Onderwerp: RE: Reactie beantwoording vragen (zaaknummer: 2026-002135)

Betreft: Notitie aanvulling kastenplan Neerbosch Oost
(zaaknummer: 2026-002135)
Datum notitie: 13-07-2026
Ecoloog: [REDACTED]

Voor de grootschalige renovatie van woningen in Neerbosch Oost te Nijmegen is een vergunningsaanvraag ingediend onder zaaknummer 2026-002135. Hierover zijn aanvullende vragen gesteld, waardoor voor het kastenplan voor de permanente mitigerende maatregelen enkele aanpassingen zijn gedaan. Deze aanpassingen worden hieronder beschreven.

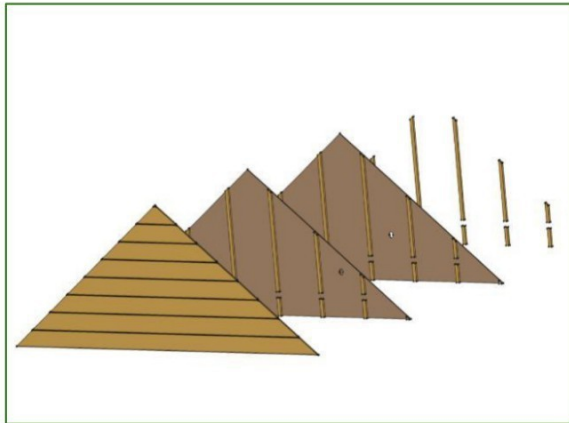
Ik had even over het hoofd gezien dat jullie de kast meerlaags gaan aanbrengen, excuses. Doordat het plaatje maar een laag aangeeft was dat voor mij onduidelijk. Het waren tevens geen kasten die wij voorschrijven maar enkel een voorbeeld van een kast die qua maatvoering positief is voor de grote kraamverblijven. Aangezien de kasten op maat worden gemaakt is mijn voorstel om 3 kasten minstens 75 breed te maken, en de andere 3 zoals voorgesteld 60 x 90.

Akkoord met 6 VLKI 09 (aangepast in maat) en 2 maatwerk nokkasten. Zou het mogelijk zijn figuur 11 uit het projectplan bij te werken met de locatiebepaling van deze 8 kraamvoorzieningen? Dan kan ik die in het besluit opnemen.

Voor het compenseren van 4 de aanwezige kraamverblijven, zullen de volgende permanente maatregelen worden genomen:

Figuur 1: Overzicht plangebied met te renoveren woningen (woningen binnen het rode kader) en de locaties met aan te brengen permanente kasten.
